## **Autorité environnementale**

### **Avis délibéré de l’Autorité environnementale sur la zone d’aménagement concerté (Zac) Charenton-Bercy (94) – 2<sup>e</sup> avis**

**n°Ae : 2022-52**

**Avis délibéré n° 2022–52 adopté lors de la séance du 8 septembre 2022**

Figure 7 – Extrait du zonage réglementaire du PPRI avec la nouvelle zone rose – source : dossier

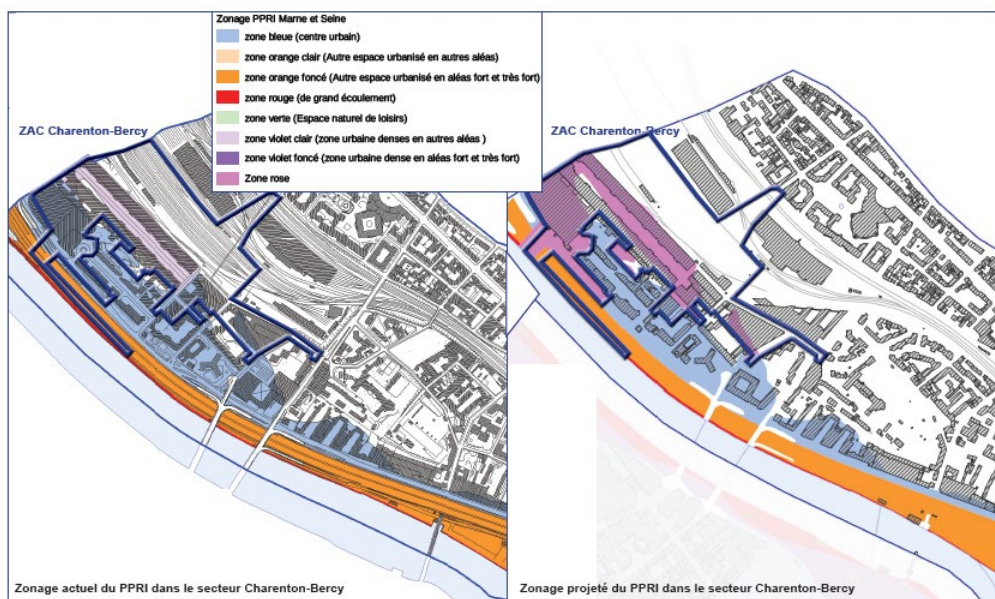
information des populations est prévue. Un lot, en limite de Zac, reste en zone bleue (lot N<sup>16</sup>) : il est intégré dans un tissu urbain déjà construit, ce qui, selon le dossier « *ne permet pas de modifier la topographie des voiries existantes* ».

L'adaptation du PPRI comprend également une remise en cause du principe de limitation du coefficient d'emprise au sol qui n'est pas compatible avec une construction en majeure partie sur dalle : elle résulte de la nouvelle réglementation proposée par les services de l'État pour la zone « rose », compte tenu des résultats des études hydrauliques.

***L'Ae recommande à l'aménageur de s'engager à respecter l'ensemble de la Charte « Quartiers résilients » et d'intégrer explicitement au cahier des charges des équipements publics une dimension de multifonctionnalité ainsi que de prévoir des mesures de compensation complémentaires aux parkings souterrains, adaptées à l'augmentation du risque induite par la réalisation du projet.***

Figure 9 – Réseaux existants : eaux pluviales, eaux usées, unitaire – Source : dossier

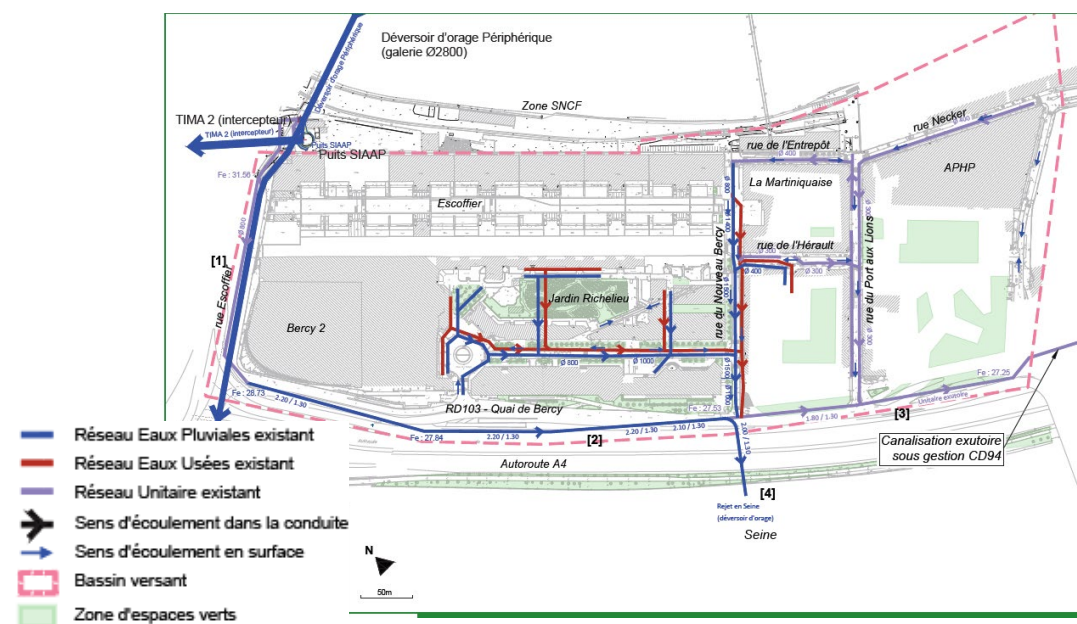
Le déversoir d'orage du SIAAP permet d'intercepter les eaux de ruissellement du Périphérique, de les stocker et de les envoyer pour traitement à Valenton. La présence de ce puits, qu'il faut éviter de fragiliser, est une contrainte pour les travaux de la Zac. Le réseau unitaire géré par la SAP est connecté avec le réseau pluvial du CD94 ; il collecte les eaux pluviales de la rue Escoffier et les eaux usées des emprises Escoffier et Bercy 2 et se déverse dans la canalisation principale ou, en cas de fortes pluies, dans une canalisation pour rejet en Seine. Enfin, la canalisation unitaire du CD94 est l'exutoire des eaux de l'ensemble du secteur, y compris celles des canalisations des voies internes.

Jusqu'à une crue cinquantennale, selon le dossier, les réseaux d'assainissement (SAP, CD94, SIAAP), de chaleur et de froid (malgré la défaillance du réseau de chauffage urbain de la CPCU dès une crue de type 2016), de téléphonie fixe et de collecte des déchets (EPTMB), sous réserve d'avoir prévu des points d'apport volontaire<sup>20</sup>, fonctionnent. La mise en place d'une station anti-crue permettrait d'améliorer le fonctionnement au-delà ; elle comprendrait un bassin de rétention doté de vannes de fermeture de la communication entre le réseau d'eaux pluviales et la Seine et d'une station de pompage des eaux pour en ramener le niveau à celui de la crue cinquantennale. Il a été indiqué aux rapporteurs lors de leur visite que cette possibilité est envisagée par l'aménageur, mais elle ne figure pas au dossier.

**L'Ae recommande de prévoir explicitement la mise en place d'une station de stockage et de pompage pour améliorer le fonctionnement du réseau d'eaux pluviales au-delà du niveau d'une crue cinquantennale.**

Figure 14 – Ambiance sonore modélisée de jour (à gauche) et de nuit (à droite) – Source : dossier

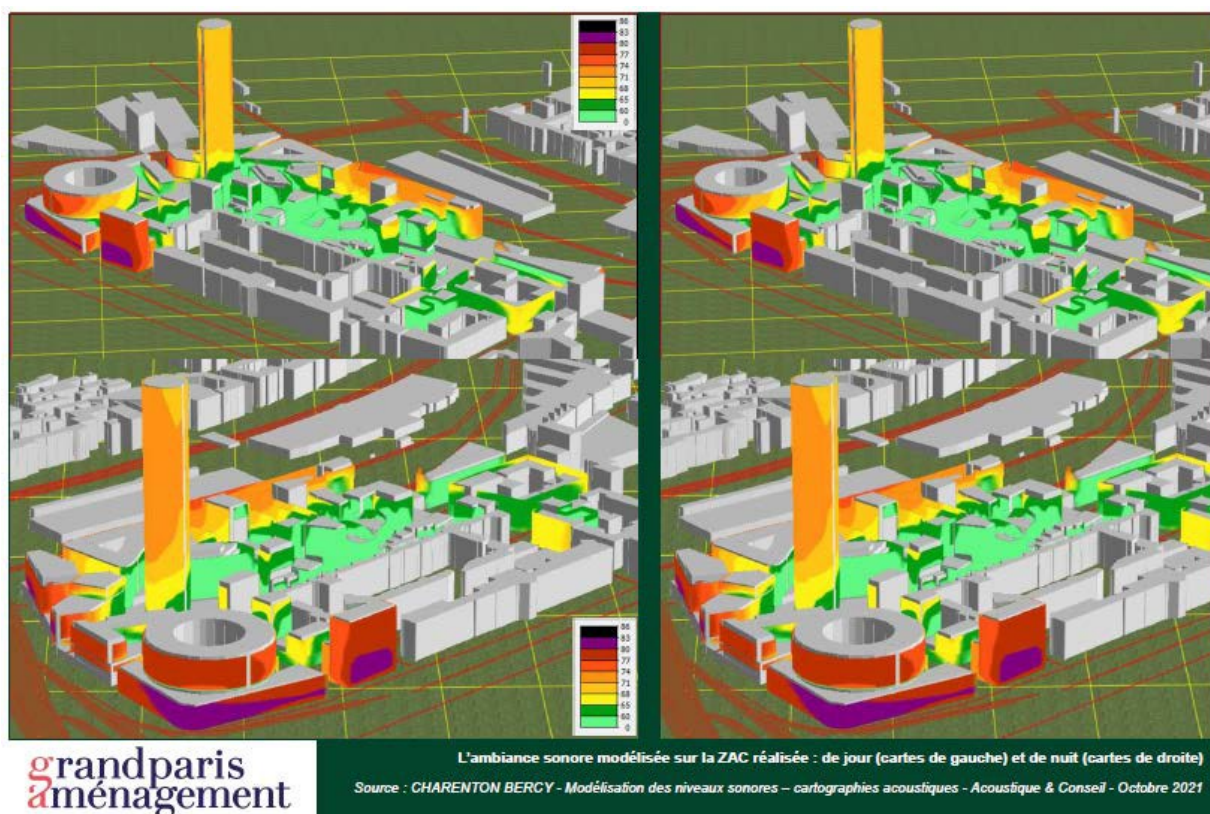
En revanche l'étude d'impact justifie la localisation de la tour par une moindre exposition aux nuisances sonores : éloignement suffisant de l'A4 (185 m), et du Périphérique (75 m). Elle se trouve néanmoins dans un secteur affecté par le bruit des infrastructures de transport terrestres relevant de [l'arrêté du 30 mai 1996](#). De même, le choix a été fait d'implanter une résidence étudiante au bord des voies ferrées au motif que les résidences ne bénéficient pas des mêmes protections réglementaires.

Pour certains nouveaux logements (notamment dans la tour et les résidences étudiantes à proximité<sup>33</sup> de la voie ferrée), les valeurs limites pour la période nocturne de 65 dB(A) et diurne de 70 dB(A) sont dépassées. Dans son dernier avis, l'Ae rappelait que des niveaux de 70 dB(A) de jour et de 65 dB(A) de nuit caractérisent des « points noirs de bruit » que les politiques nationales visent à réduire et que « *la création de nouveaux points noirs de bruit n'est en aucun cas concevable* ».

***L'Ae recommande de reconsidérer l'implantation de résidences étudiantes en bordure d'infrastructures de transport terrestre bruyantes.***
